# マークIIワゴン クルーズコントロールシステム ダイアグ消去方法追加のお知らせ

下記のサービス技術資料に一部記載漏れがありましたので、内容を追加します。

媒体	名称	品番	発行
本	マークIIワゴン修理書/追補版	62880	1998年8月

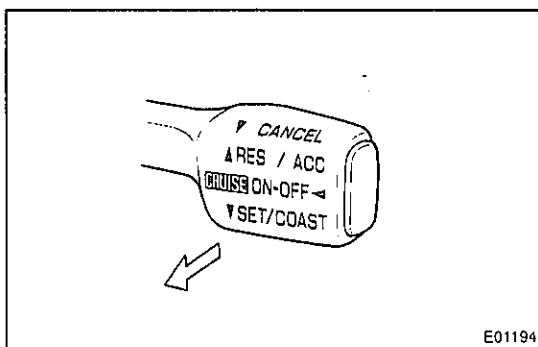
- (a) 車速15 km/h未満であることを確認する。[\*1]
- (b) SSTを使用して、DLC3の13 (TC) 端子⇔4 (CG) 端子間を短絡する。[\*2]

SST 09843-18040

故障の原因となるため、短絡位置を絶対に間違えない。

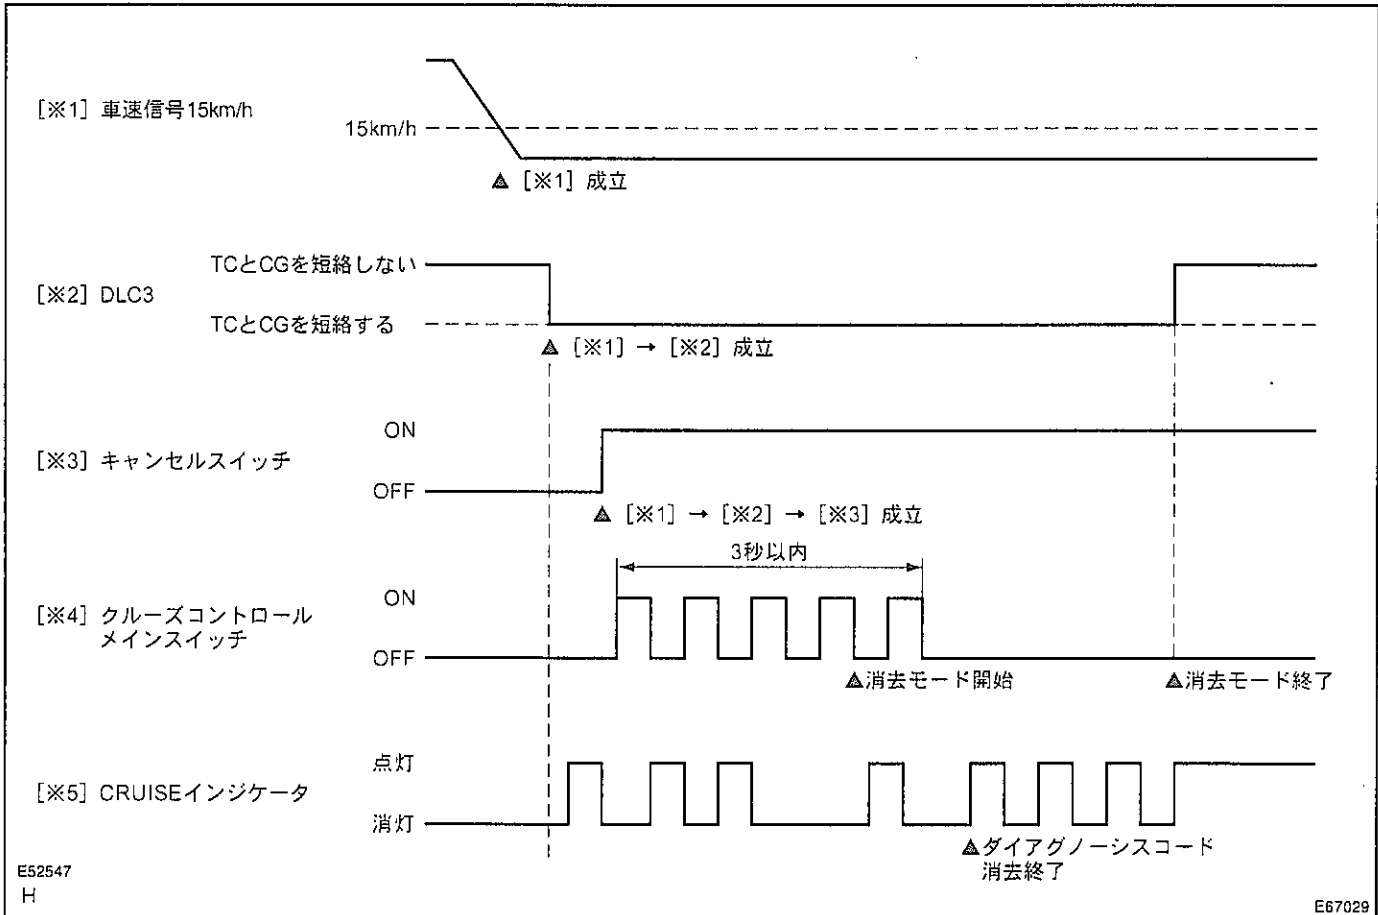
- (c) クルーズコントロールメインスイッチASSYのCANCELスイッチを押す。[\*3]
- (d) [\*1] → [\*2] → [\*3] の順序で作業を行い、クルーズコントロールメインスイッチASSYのメインスイッチを3秒以内に5回ONにする。[\*4]
- (e) ダイアグノーシスコードが消去され、正常コードが出力されることを確認する。[\*5]

異常コードが出力された場合は、コードに従って再度修理を行う。
